改善箇所説明図

対象車両外観

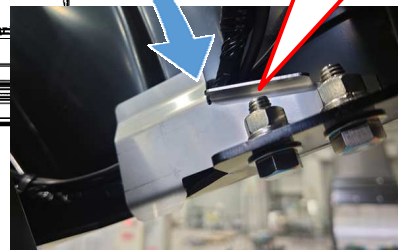
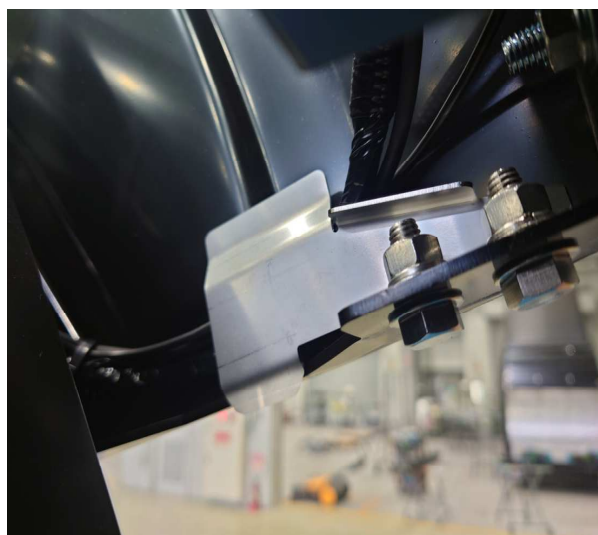
改善前

小型回転式塵芥車において、ハイマウントリアパネル内右側配線の処置が不適切なため、後部扉を開閉する際に後部扉付属部品と接触し断線することがある。そのため、方向指示器及びその他車両後部の灯火が不点灯または点滅回数が保安基準を満たさなくなり、最悪の場合、重大事故に繋がる場合がある。

ハイマウントリアパネル右内側に
配線保護カバーを取付ける

配線保護カバー

改善後

ハイマウントリアパネル内配線保護カバー取付
